# 疑问函回复

《E1.06-E1.14 变电所低压系统图》的应急电源低压配电系统图的最左侧的馈线柜？如不是，需明确进线柜的摆放位置和用途。

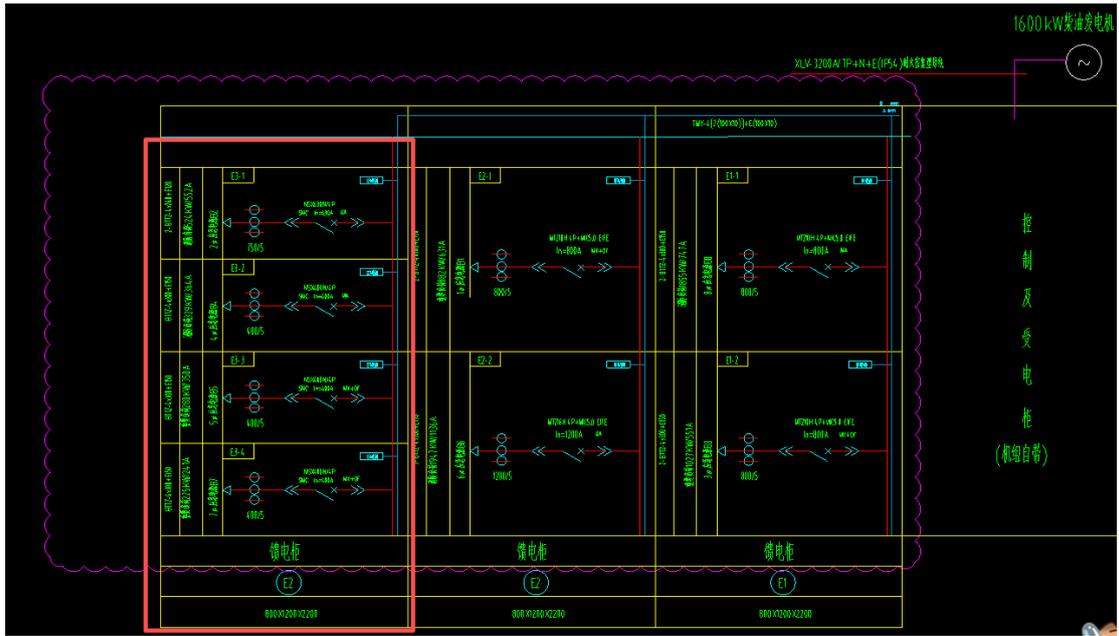
在《公开招标文件》的第 28 页，进线柜指标：所选的断路器为西门子 400A，是否为图纸

3. 断路器型号是按图纸中的施耐德还是按招标文件中要求的西门子？  
 机组的主断路器的品牌是否有要求？是否安装在“控制及受电柜”中？

4. 进线柜尺寸与图纸和进线柜指标、馈线柜指标不一致，另馈线柜图纸中有 3 台，表格中为 2 台。尺寸和数量是否按图纸？

答复：馈线柜尺寸及规格参照图纸，应为宽 800 深 1200 高 2200；进线柜就是图纸中控制及受电柜，机组厂家自带并自行深化，位置按照图纸上所示，原则上不能影响储油间门的开启。

答复：断路器应参照招标文件中技术要求，机组主断路器也是参照招标文件技术要求，是否安装在控制及受电柜中由厂家深化。

答复：馈线柜应为 3 台，尺寸参照图纸宽 800 深 1200 高 2200，技术指标参照招标文件。
